# RENESAS TECHNICAL UPDATE

製品分類	MPU & MCU	発行番号	TN-R8C-A028A/J	Rev.	第1版
題名	R8C/3MQ グループの仕様変更について		情報分類	技術情報	
適用製品	R8C/3MQ グループ [型名] R5F213MCQNNP, R5F213MAQNNP, R5F213M8QNNP, R5F213M7QNNP, R5F213M6QNNP	対象ロット等	— 関連資料

図 3.2.1 E8a “エミュレータ設定ダイアログ” の設定 1

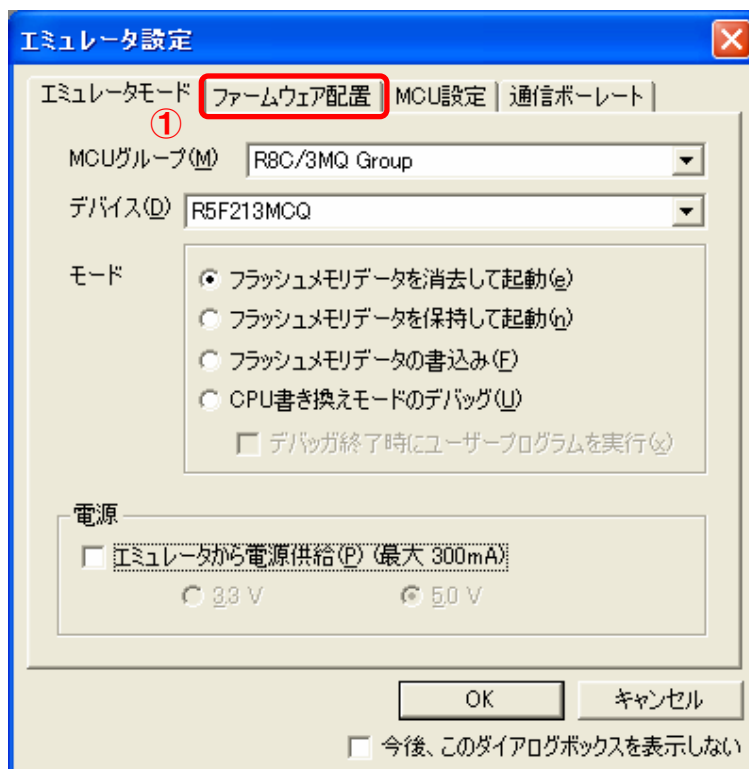
E8a 接続操作時のエミュレータ設定ダイアログで“ファームウェア配置”タブを選択し（図 3.2.1 ①）、“高度な設定”をチェックしてください（図 3.2.2 ②）。ファームウェア配置領域を選択できます。

ファームウェア配置領域は“ユーザフラッシュ領域”を選択してください。アドレス設定は“04000h~1FFFFh”の範囲で、固定割り込みベクタ領域を含まないようにしてください（例：1F800，図 3.2.2 ③）。

また、ファームウェア配置領域にデータフラッシュは使用できません。“データフラッシュ領域”は選択しないでください。

図 3.3 E1/E20 “コンフィグレーションプロパティ” の設定

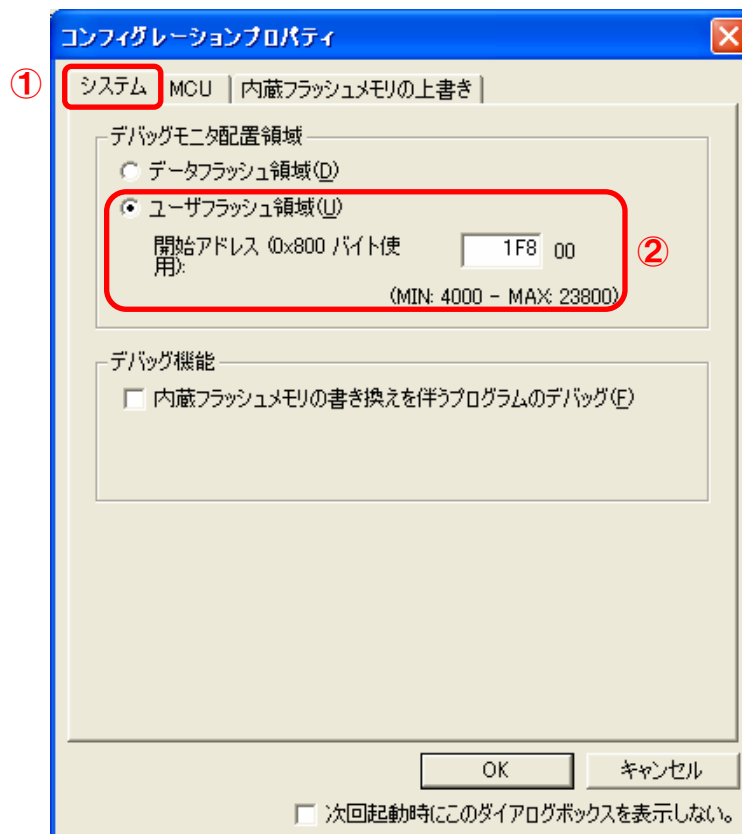
E1/E20 接続操作時のコンフィグレーションプロパティダイアログで“システム”タブを選択し（図 3.3 ①）、デバッグモニタ配置領域を設定してください。

デバッグモニタ配置領域は“ユーザフラッシュ領域（U）”を選択してください。開始アドレスは“04000h～1F800h”の範囲で、固定割り込みベクタ領域を含まないようにしてください（例：1F800，図 3.3 ②）。

また、デバッグモニタ配置領域にデータフラッシュは使用できません。“データフラッシュ領域(D)”は選択しないでください。
